Modulo per la presentazione delle osservazioni per i piani/programmi/progetti sottoposti a procedimenti di valutazione ambientale di competenza statale

Impianto per la produzione di energia da fonte eolica denominato "Parco eolico Toscana", sito nel Comune di Toscana (VT) e relative opere di connessione nei Comuni di Toscana (VT) e Arlena di Castro (VT).
Codice procedura (ID_VIP/ID_MATTM): 5419

OGGETTO DELLE OSSERVAZIONI

Figura 23 Schema di distribuzione degli impianti da FER: in rosso, gli aerogeneratori esistenti, in blu quelli in progetto, in magenta gli impianti fotovoltaici esistenti e in arancio quelli in iter di VIA e di Autorizzazione Unica.

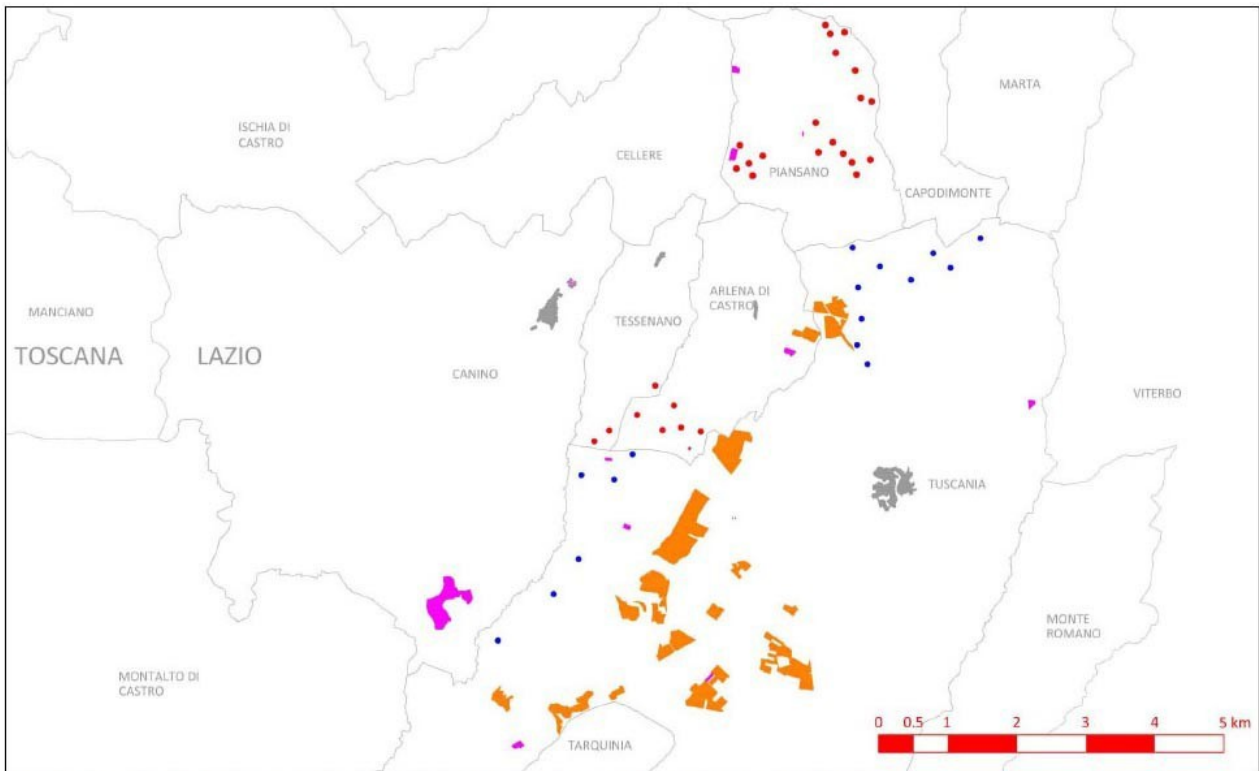
La figura 23 su SINTESI NON TECNICA DEL SIA (GE_TSC01_PD_SIA04), così come altre mappe di analisi di impatti cumulativi (GE_TSC01_PD_9_1_2, GE_TSC01_PD_9_1_3, GE_TSC01_PD_9_1), omette di rappresentare un ulteriore aerogeneratore presente nel territorio dei comuni di Tessenano e Arlena di Castro, in cui gli aerogeneratori di progetto sono 9 e non 8, mentre non è mai rappresentata una mappa con un'analisi di impatto cumulativo, che comprenda cioè cavidotti, stazioni di utenza e stalli che pure fanno parte del progetto, in relazione di incidenza con i BENI PAESAGGISTICI (ai sensi del D.LDG.42/04 e ulteriori beni da PTPR Lazio). Si tratta di carenze sostanziali che non permettono una valutazione visiva olistica dell'impatto paesaggistico. Allo scopo sarebbe utile anche una mappa con la sovrapposizione dei lavori di realizzazione comprensiva di tutte le aree necessarie, da sovrapporre all'analisi di Impatto cumulativo, in modo da includere sia gli aerogeneratori e i campi fotovoltaici esistenti, sia gli aerogeneratori e i campi fotovoltaici in V.I.A., senza limitarsi ad una rappresentazione semplificata come quella della figurina 23.

Nonostante questo dalla stessa figura 23, emerge come dal Lago di Bolsena al mare Tirreno si stia creando un nuovo territorio che andrà a costituire di fatto un paesaggio industriale, costellato come è di pale eoliche, campi fotovoltaici e stazioni di utenza.
